【お詫びと訂正】

「圧入工法設計・施工指針 -2020年版- (第2刷)」において、誤りがございました。ここに謹んでお詫び申し上げますとともに、下記のように訂正いたします。

正誤表

| ページ | 【参考資料】183 ページ |
|-----|--|
| 誤 |  <p data-bbox="683 1066 1048 1093">資図-Ⅲ.2.3 騒音測定と振動測定の結果</p> |

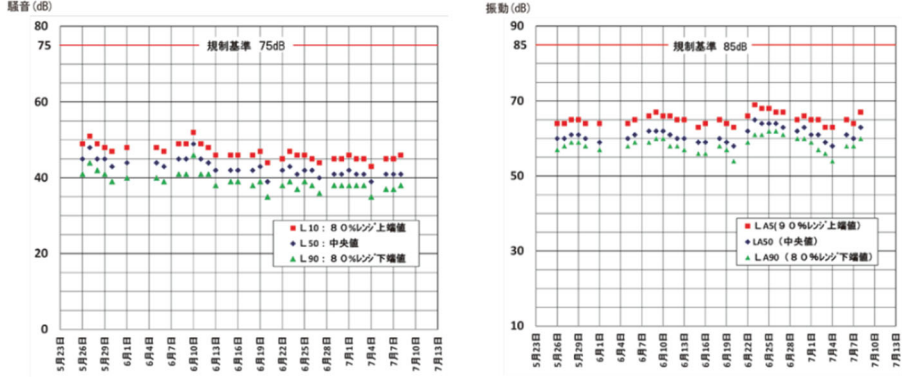
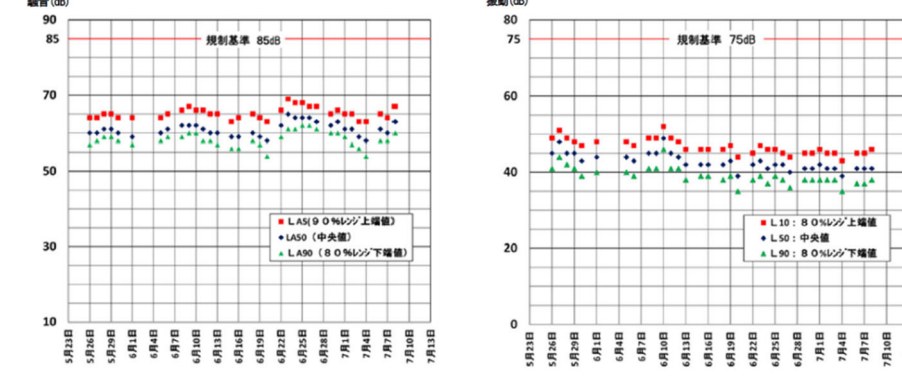
| ページ | 【参考資料】183 ページ |

| ページ | 【参考資料】183 ページ |
|-----|--|
| 正 |  <p data-bbox="683 1547 1048 1574">資図-Ⅲ.2.3 騒音測定と振動測定の結果</p> |
